建设单位	江苏省海州高级中学		
项目名称	江苏省海州高级中学东校区规划与建筑设计—教学楼		
项目编号	2014-1304A	专业	建筑
被修改图号	/		通知单编号 JB01
被修改版号	/		修改日期 2015.11.10

设计修改(补充)通知单

根据近期甲方发来的函文,要求取消原设计方案中的玻璃幕墙,现修改(补充)如下:

方案	张翔 张翔	张翔 张翔
专业负责人	张翔	张翔
设计	张翔	张翔
校核	张翔	张翔
审核	张翔	张翔
项目负责人	张翔	张翔
批准	张翔	张翔
会签栏		
建筑	张翔	张翔
结构	张翔	张翔
给排水	张翔	张翔
电气	张翔	张翔
暖通	张翔	张翔
节能	张翔	张翔
建设单位	江苏省海州高级中学	
项目名称	江苏省海州高级中学东校区规划与建筑设计——教学楼	
图名	外墙详图（四）	
项目编号	2014-1304A	专业 建筑
设计阶段	施工图	图幅编号 J4-10-G2
版号	A	出版日期 2015.11.10

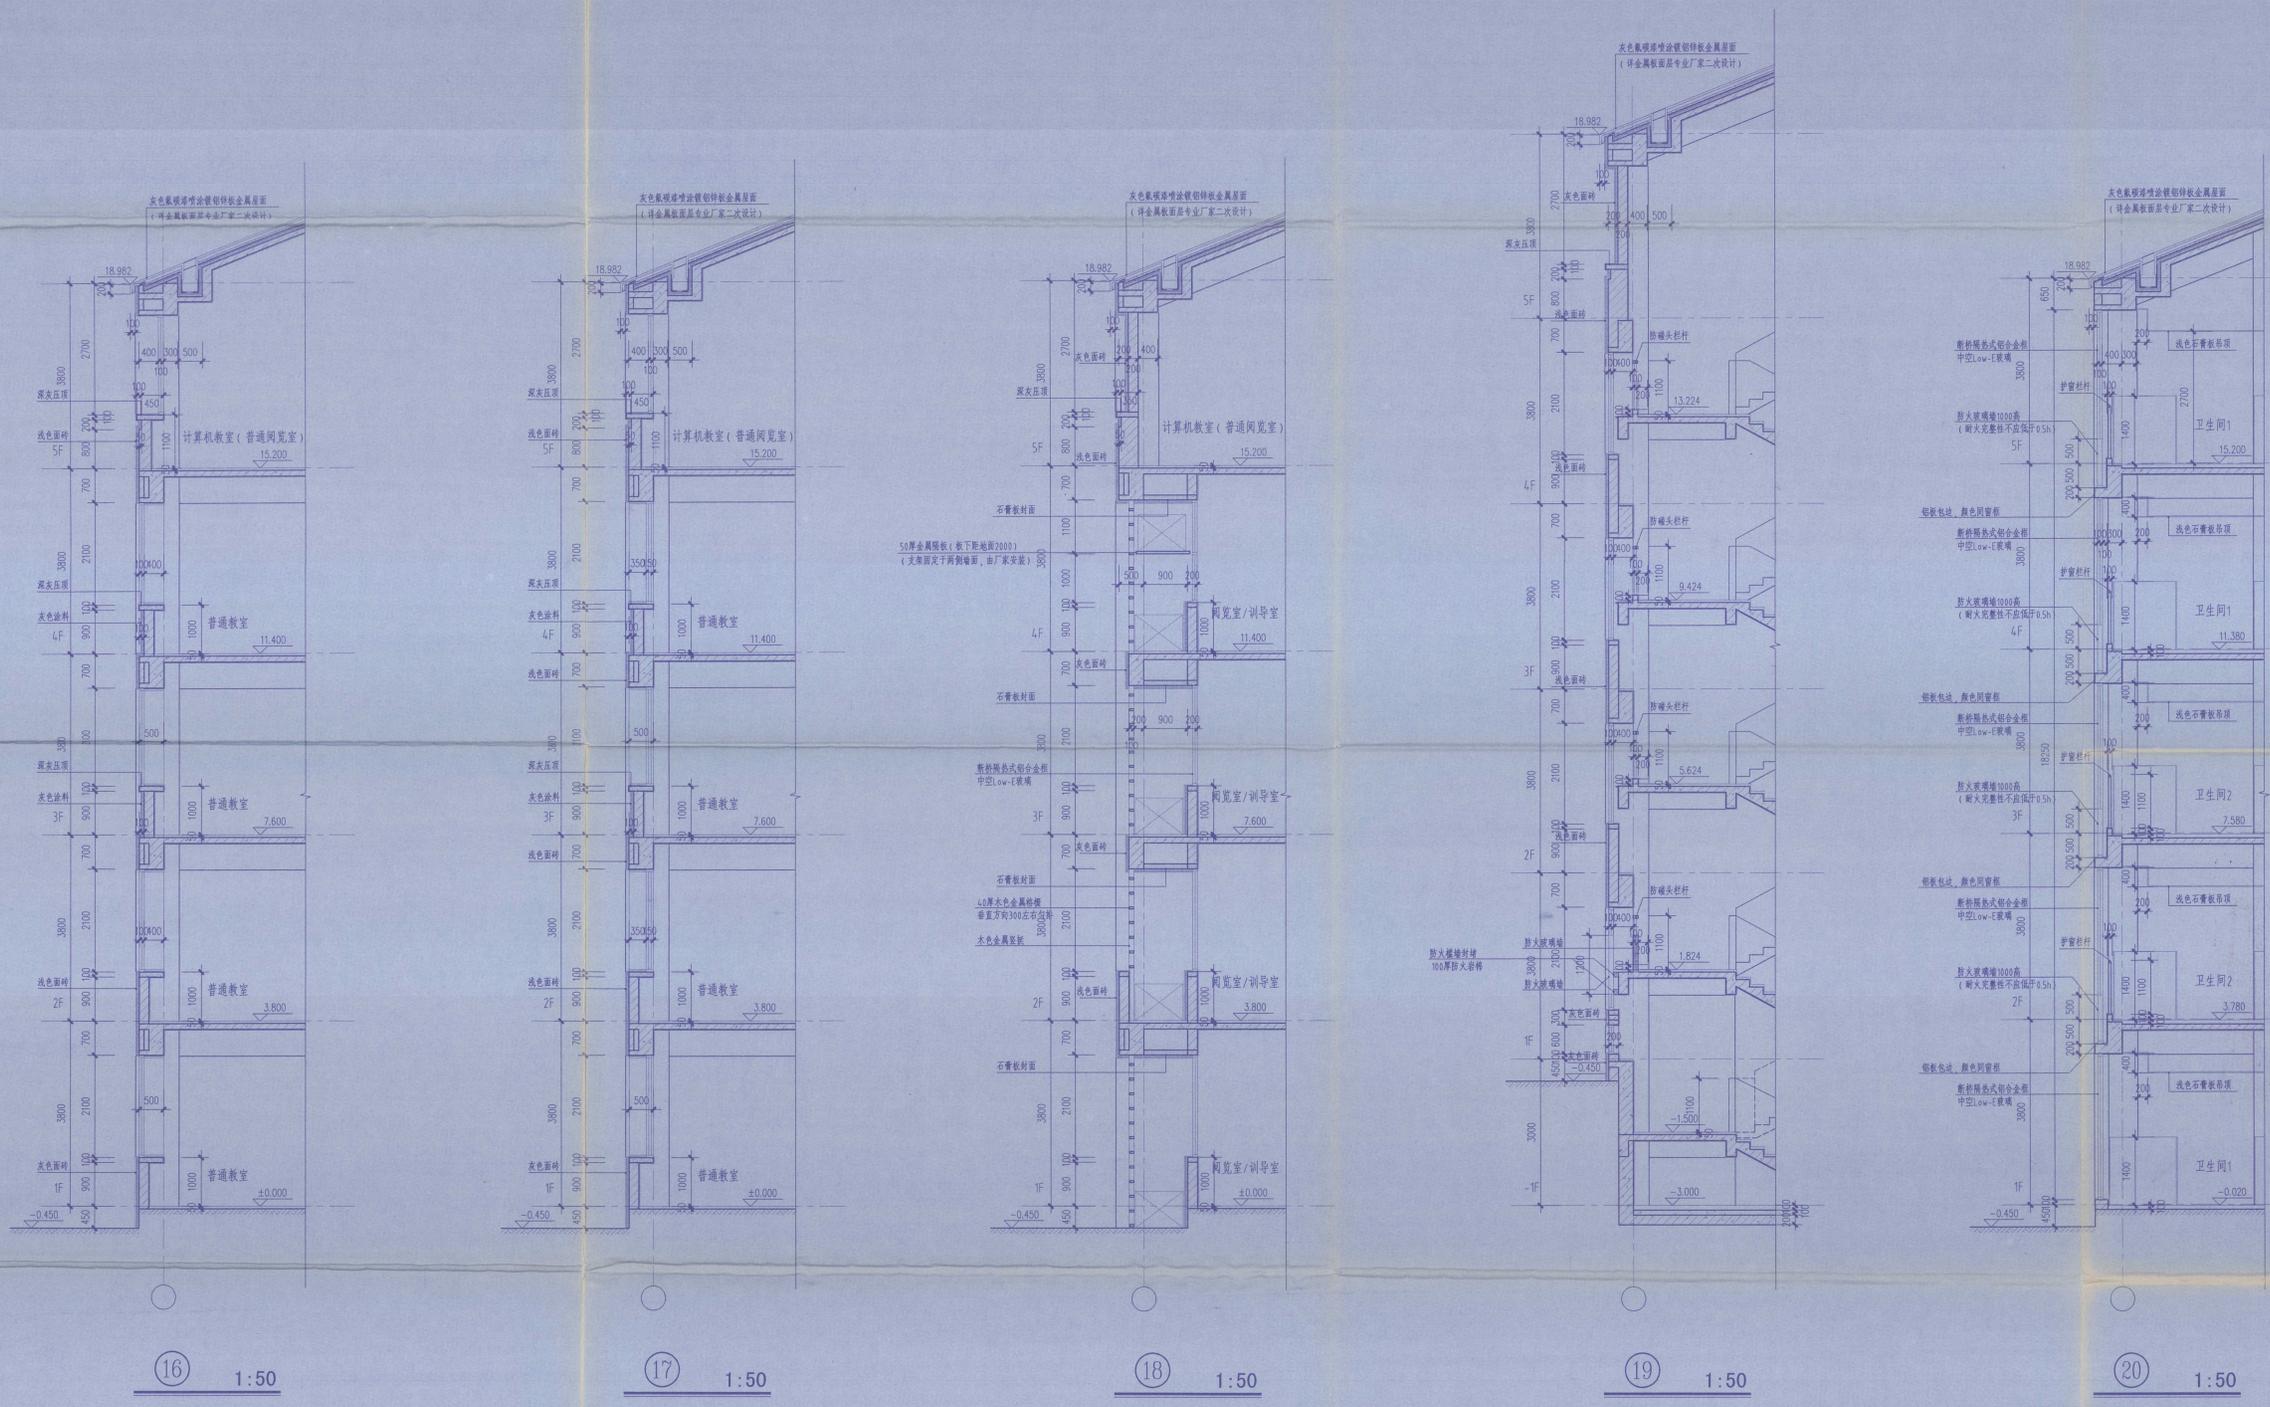
1. 将1-5层平面中,6轴与E轴、N轴、W轴交界处的门窗编号MQ01改为C0630、C0631、C0613,具体做法详见JB02、JB03、JB04、J012-G2(门窗表及门窗立面大样(三))、J202-G2(东立面 西立面)-西立面、J411-G2(外墙详图(五))-21.
2. 将1-5层平面中,6轴与F轴、P轴、X轴交界处的门窗编号MQ02改为C1830 和 C1836,具体做法详见JB02、JB03、JB04、J012-G2(门窗表及门窗立面大样(三))、J201-G2(南立面 北立面)-北立面、J410-G2(外墙详图(四))-20.

建设单位	江苏省海州高级中学		
项目名称	江苏省海州高级中学东校区规划与建筑设计——教学楼		
项目编号	2014-1304A	专业	建筑
被修改图号	J103-G1/J104-G1/ J105-G1	通知单编号	JB03
被修改版号		修改日期	2015.11.10

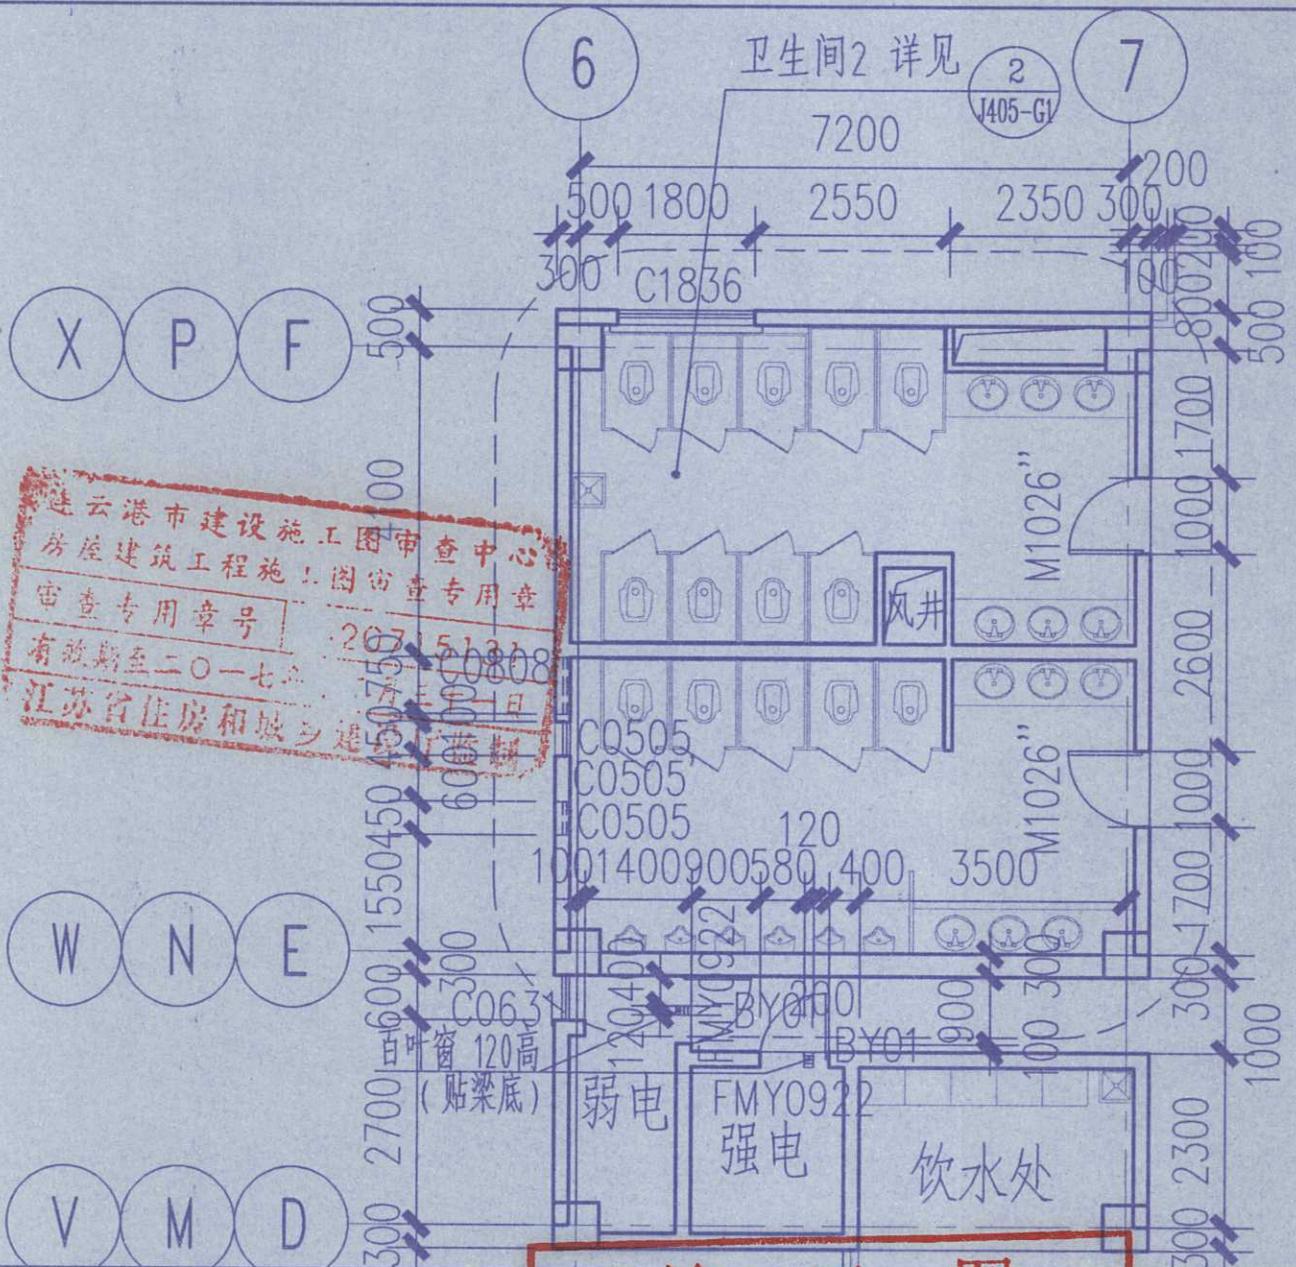
设计修改 (补充) 通知单

东南大学建筑设计研究院有限公司	项目编号	2014-1304A	专业	建筑
	被修改图号	J005-G2	通知单编号	JB05

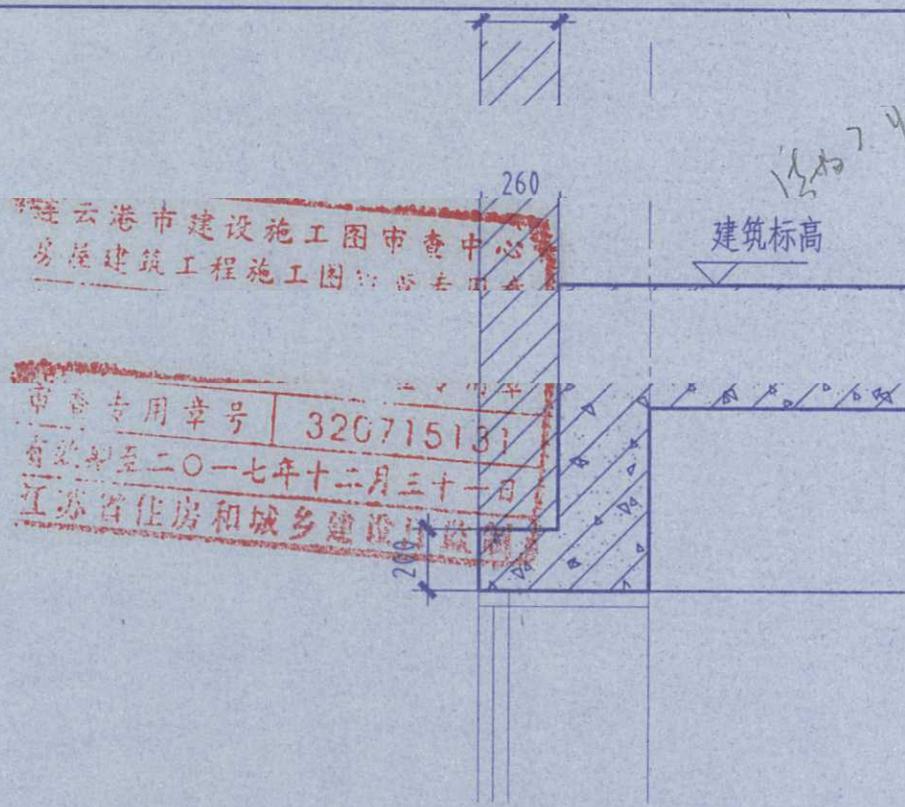
调整混凝土复合自保温砌块与梁板间的连接构造, 修改(补充)如下:

参与节能计算部分的北墙和卫生间2的北墙

项目编号	江苏海州高级中学 2014-1304A	专业	建筑
被修改图号	J407-G1, J408-G1, J409-G1 J412-G1, J413-G1	通知单编号	JB10
被修改版号		修改日期	2016.3.30

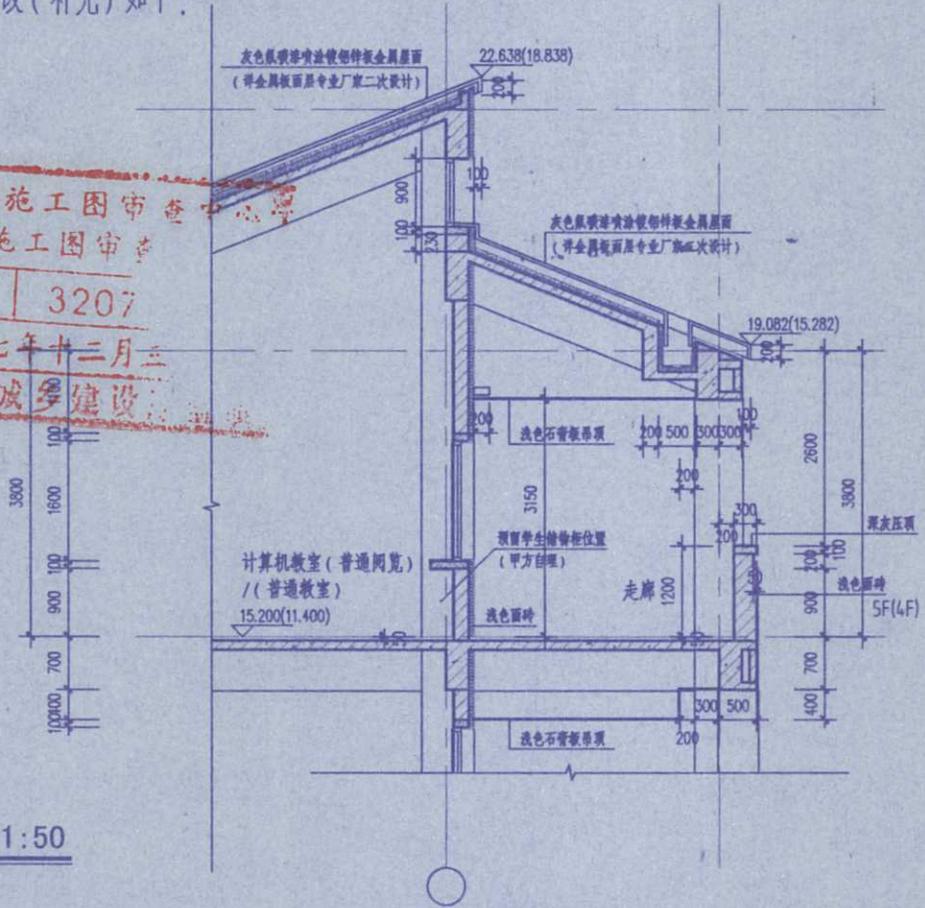
为确保雨落水管的走管,对教学楼顶层处的走廊部位吊顶做局部调整,涉及的图纸有:外墙详图(一) J407-G1中的图1-5、外墙详图(二) J408-G1中的图6、外墙详图(三) J409-G1中的图9-12、外墙详图(七) J413-G1中的图31-33,现修改(补充)如下:

顶层吊顶与东西两侧边梁的交接处理详见J409-G1中的图13和J412-G1中的图28。
J412-G1中图29的各层休息厅处增加吊顶处理,吊顶的做法同图28。
